Le présent document vise à présenter une modification de plan réalisée durant le processus d'examen au cas par cas du projet de D.RIGAUD, déposée le 09/10/2025.

Suite à des échanges avec la DDT et dans l'objectif de limiter la surface d'abri de claustration sur le projet, nous avons mis en place une solution permettant de limiter la surface des abris bardés prévus sur le projet.

Figure 2 : Plan de masse révisé afin de limiter la surface d'abri de claustration

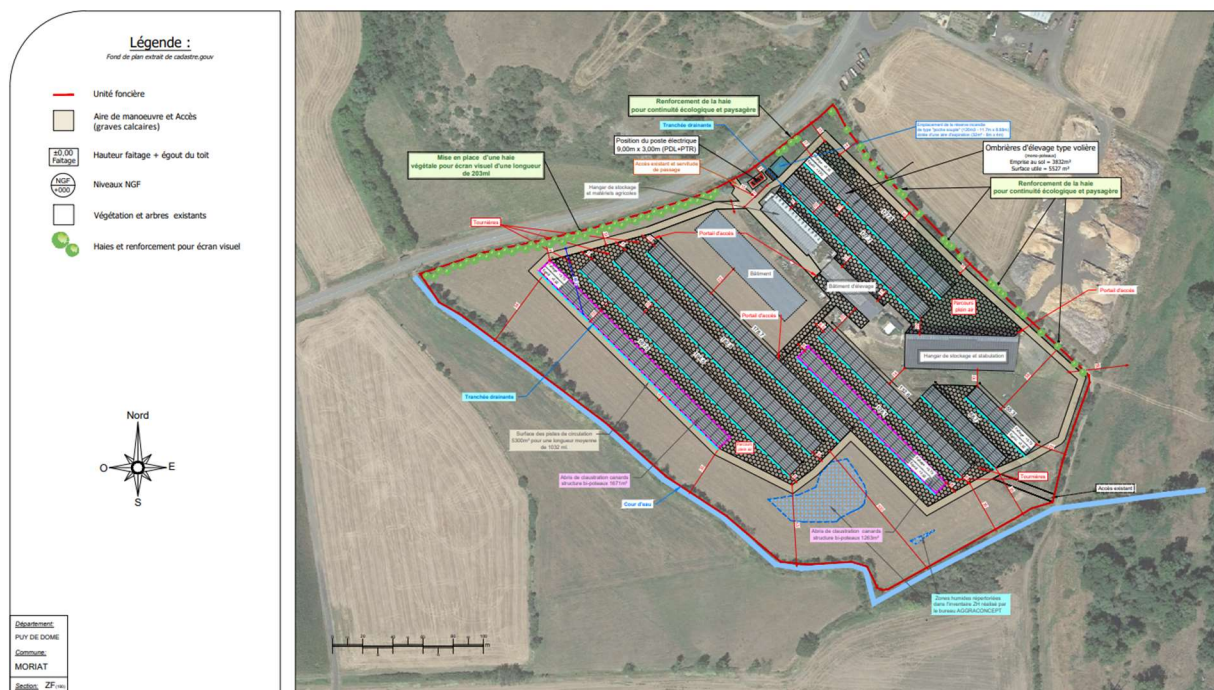
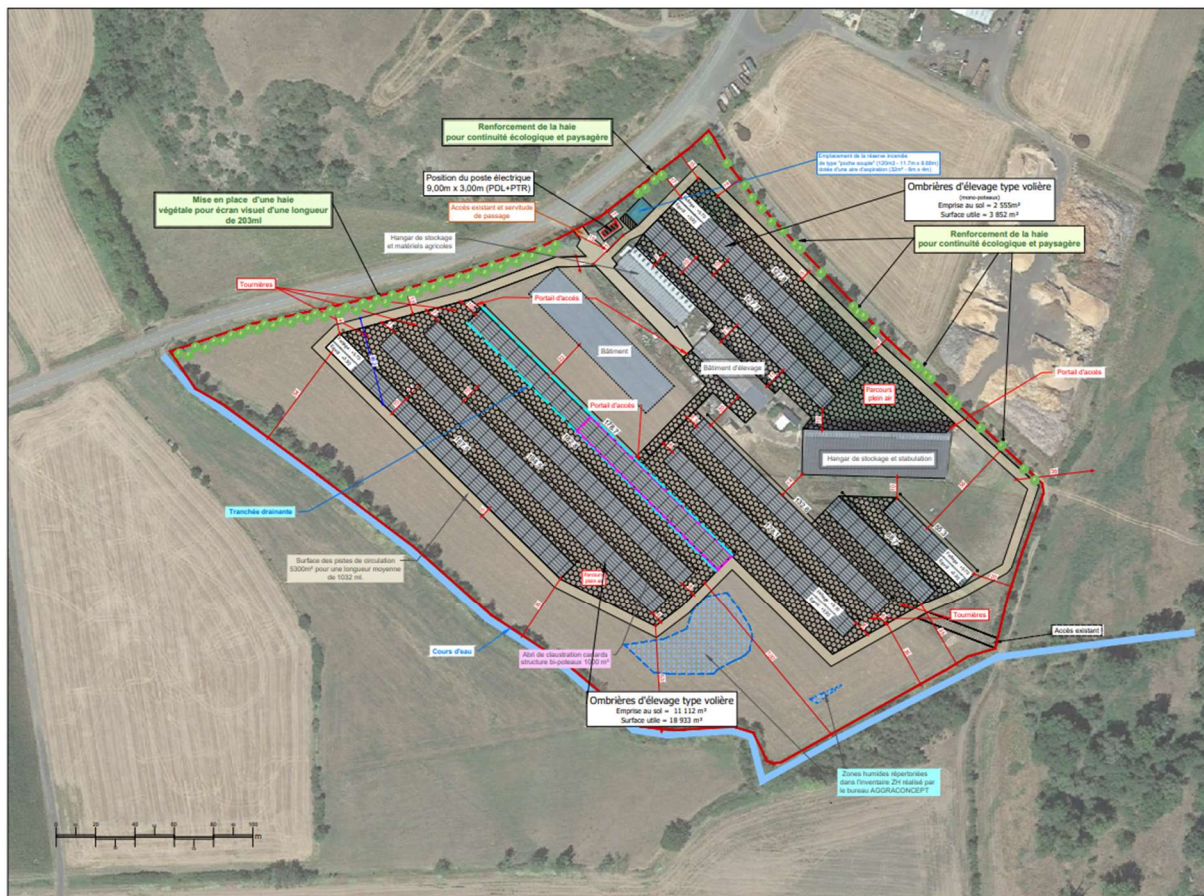
Surface des abris de claustrations du projet initialement déposé : **2 934m²**

Le projet a été revu afin de mettre en place **un unique abri de claustration ayant la possibilité de desservir les deux nouveaux parcours**. La dimension du bâtiment a été définie grâce à un échange avec la responsable qualité de l'intégrateur de Denis RIGAUD (domaine de Limagne).

Bâtiments légers: densité de 4 PAG/m²

Sur les parcours sud, l'abri de claustration (= bâtiment fermé) doit avoir la possibilité d'accueillir 3 500 à 4 000 canards, soit une surface de 1 000 m².

Surface des abris de claustrations du projet révisé: **1 000 m²**

Cette solution nous permet également de limiter les tranchées drainantes en les positionnant uniquement au niveau de l'ombrière qui sera bardée pour former l'abri de claustration.

Cette révision améliore également la transparence hydraulique du projet par la suppression du bardage à l'ouest du projet.
